Relazione illustrativa e di accompagnamento: Variante Progetto Guida comparto Cb4 – Azzanì, Cb1 – Enas F.lli Giua e comparto Cb3 – Trudda.

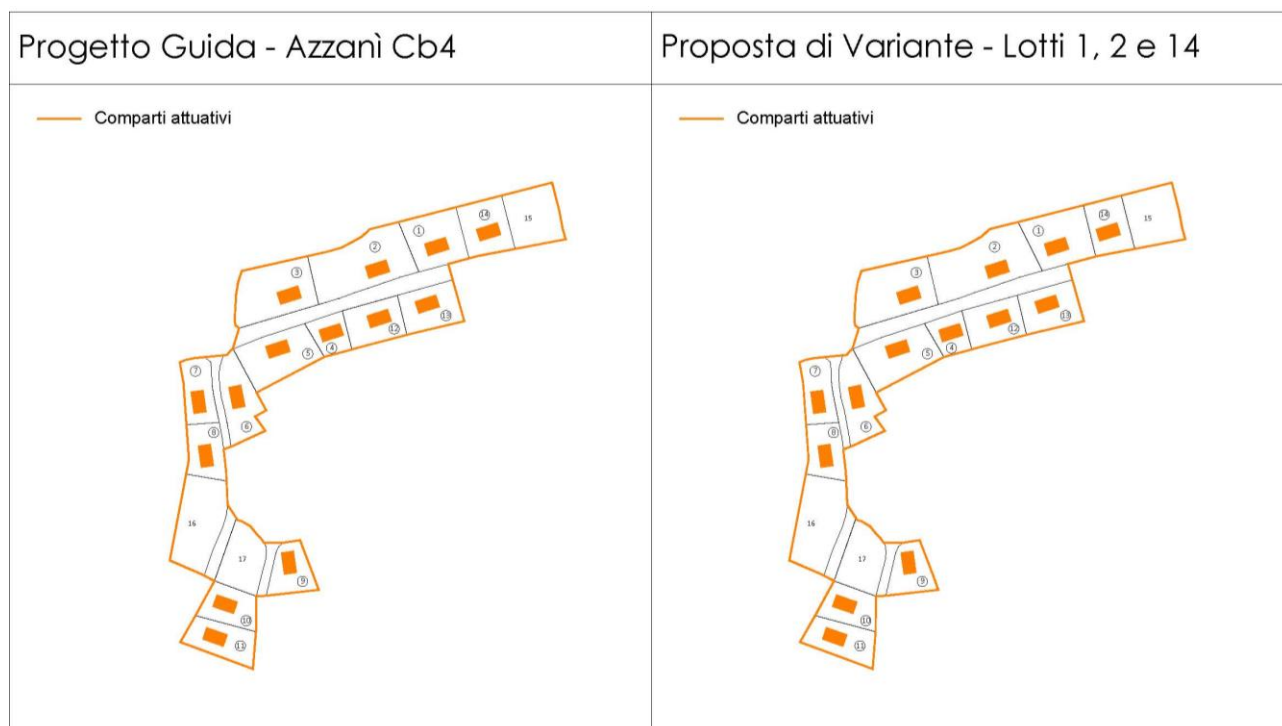
Con osservazione del signor Paolino Sanna del 30 giugno 2023 si richiede la modifica cartografica dei lotti 1 e 14 e conseguentemente del lotto n. 2 del comparto Cb4 così come di seguito meglio rappresentato.

Come è facilmente desumibile dalla comparazione dei due comparti di cui sopra, la modifica riguarda la ridefinizione dei lotti sulla base dei confini reali delle diverse proprietà. Nello specifico, si propone di rettificare:

- il confine a ovest che divide il lotto 2 dal lotto 1 (mappali n. 247 e 251), facendo coincidere il confine di piano con il confine reale della proprietà;
- il confine che divide il lotto 1 dal lotto 14 (mappali n. 247 e 248), facendo coincidere il confine di piano con il confine reale della proprietà.

3 – Trudda

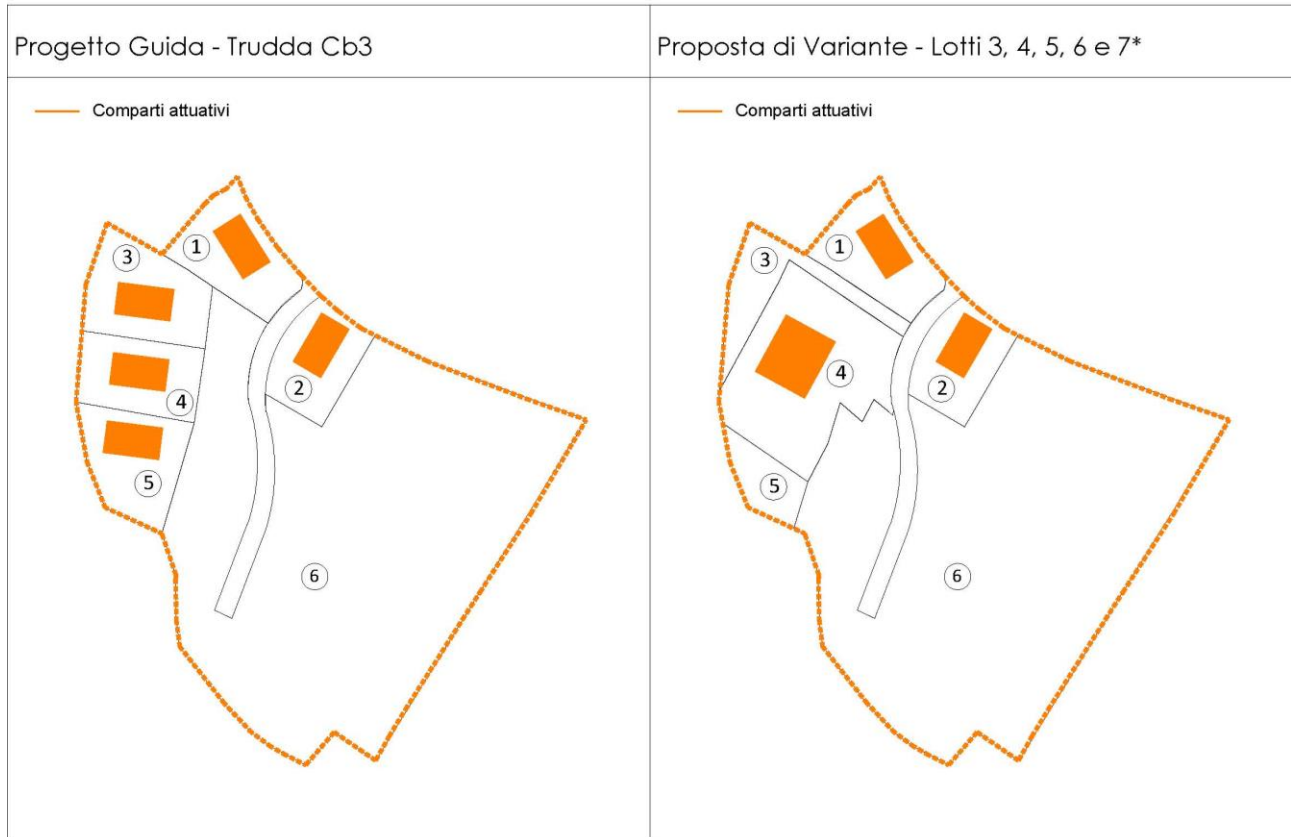
Con osservazione della signora Antonella Mancini del 02 maggio 2023, prot. n. 0006281, si richiede la modifica cartografica dei lotti n. 3, 4, 5 e conseguentemente del lotto 6 relativamente al comparto Cb3. In richiedente afferma che l'attuale suddivisione in tre lotti non rientra nelle superfici e nelle dimensioni dei mappali catastali e dunque non consente di attuare le previsioni urbanistiche. Per tale ragione si propone quanto segue:

La proposta di variante riguarda la ridefinizione del perimetro del lotto n. 4 sulla base dei confini catastali della proprietà. Le caratteristiche dimensionali del lotto n. 4 in variante consentono l'edificazione di un volume pari a 620 mc complessivi.

Il restante volume residuo di 310 mc è stato temporaneamente attribuito al lotto 7* in attesa di essere rilocalizzato con successiva variante di piano.

I lotti n. 3 e 5 in variante sono privi di capacità edificatoria, mentre il lotto 6 è stato rettificato nel perimetro e nelle dimensioni.
